PARECER DO GRIPDDUA n° 004/2022

Matéria: Rooftop - possibilidade de execução de guarda-corpo em alvenaria, com altura em torno de 1,10m composto com o elemento translúcido ou vazado para coroamento do rooftop e composição formal da edificação.

Processo: SEI 22.0.000036493.6.

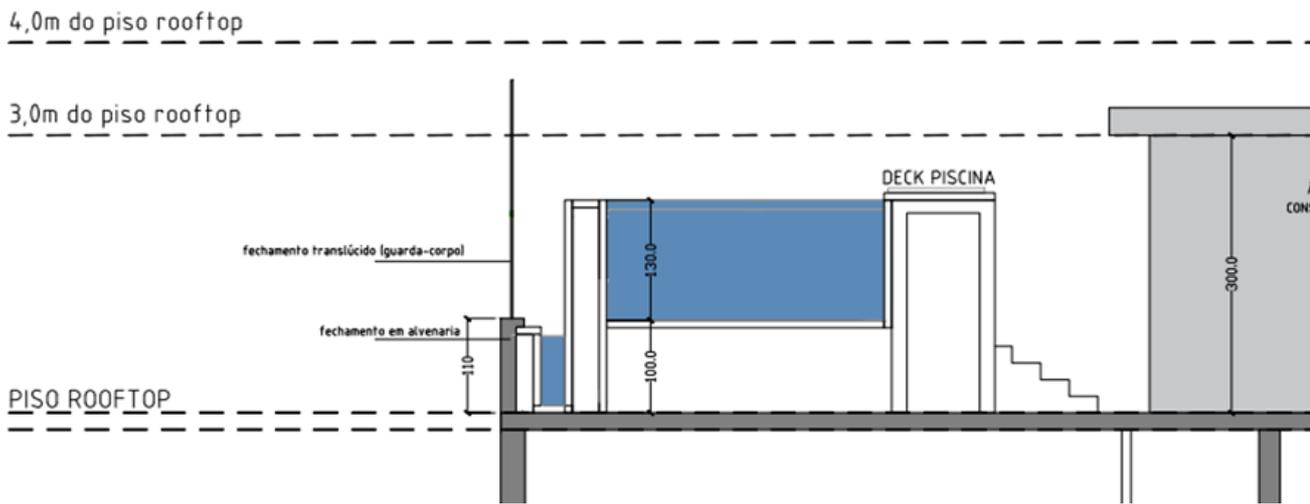
“Vimos, por meio deste, solicitar esclarecimentos quanto à aplicação do Art. 4º da IN 07/2021: “O coroamento, fechamento da fachada ou guarda-corpo de composição formal da edificação com elementos translúcidos ou vazados com altura máxima de 4,00m será medido a partir do nível de piso do rooftop, permitido pelo artigo 14 do Decreto n 20.746/2020, não prejudicando a aplicação do art. 113, inc. II, alínea 'c', do PDDUA, que permite o acréscimo de 2,00m a partir da altura máxima da edificação. ”

Estamos utilizando o último pavimento de um projeto, o Rooftop, para instalar as áreas condominiais do empreendimento, entre elas, piscina descoberta com borda infinita – o que não configura área construída. Sendo assim, não se faz necessário recuar 2,00m em relação ao perímetro do corpo do prédio, conforme artigo 5º do Decreto 20.746/2020. Ainda, está sendo utilizada a acomodação da Cobertura para um apartamento duplex, localizado imediatamente abaixo da laje do Rooftop condominial. Sendo assim, entendemos ser viável considerarmos o fechamento da piscina em alvenaria na fachada, com altura de 1,10m e acima disso, elemento translúcido para composição de coroamento e guarda-corpo. Segue em anexo croqui para visualização da proposta”

Entendemos que para instalação e utilização do rooftop, não seja tecnicamente viável que os 4,00m destinados a acomodar o rooftop, seja totalmente executado em material translúcido ou vazado, pois há a necessidade minimamente de impermeabilização e drenagem da laje, o que requer fechamento em alvenaria a até certa altura.

Sendo assim, ao estipular que o fechamento do rooftop fosse executado em material translúcido ou vazado, buscou-se impedir a utilização de grandes painéis de alvenaria os quais estética e funcionalmente não seriam adequados, causando impacto negativo na paisagem.

O GRIPDDUA entende, de forma genérica, que a exemplo do artigo 4º da IN 003/2021 da SMAMUS, que permite que a platibanda regrada pelo PDDUA no seu artigo 113, inciso II alínea “c” (altura máxima de 2,00m) possa compor com os elementos translúcido ou vazado para coroamento propostos no artigo 14 do Decreto 20.745/2021 (altura máxima de 4,00m), fica permitido a utilização de peitoril em alvenaria com altura de 1,10m para fins de segurança, e/ou elementos de impermeabilização, contados a partir do piso do rooftop, devendo ser computado no cálculo da altura permitida para o coroamento de 4,00m.
